Expediente: ATALFE/2020/12
MODIFICACIÓN AAC - FV AYORA II
Reg. departamental: SEREIR 1436/2024

Resolución de la Dirección General de Energía y Minas, por la que se otorga a ACCIONA GENERACIÓN RENOVABLE, SAU modificación de la autorización administrativa de construcción y aprobación de la modificación del Plan de desmantelamiento y restauración del entorno, para una central fotovoltaica, ubicada en Jarafuel (Valencia), pasando a una potencia instalada de 27,829 MWn y a una potencia de los módulos fotovoltaicos de 31,00 MWp, denominada FV AYORA II, incluida la infraestructura de evacuación hasta la SET colectora Ayora Solar 132/30 kV. Expediente ATALFE/2020/12.

ANEXO

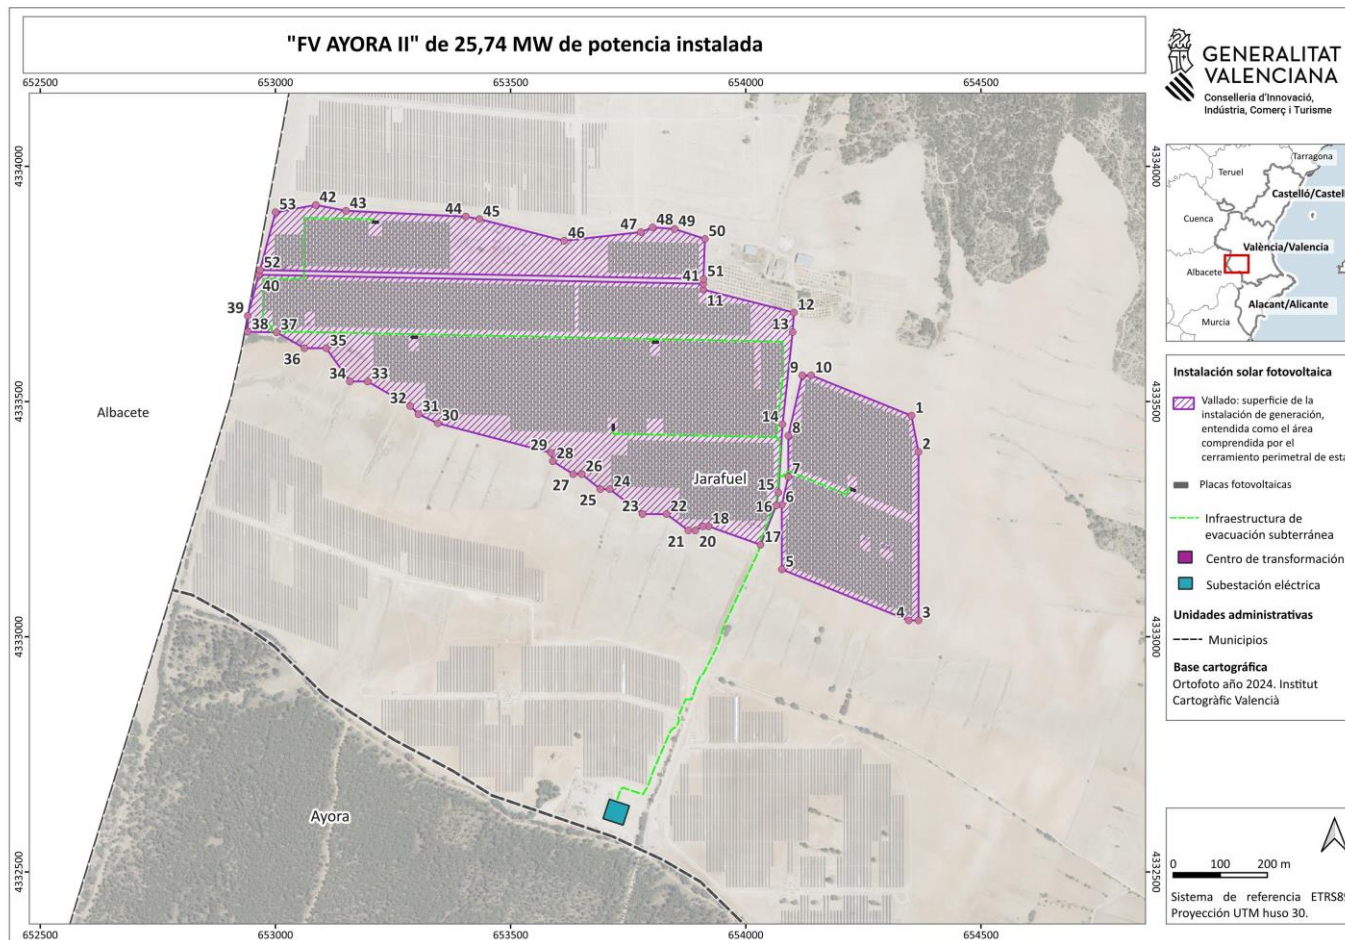
Respecto al vallado de la central, no podrá excederse de la poligonal inicialmente autorizada, por lo que deberá modificarse la pequeña variación en el vallado en la parte sud-oeste en la que se amplía la parte vallada respecto a la poligonal inicial.
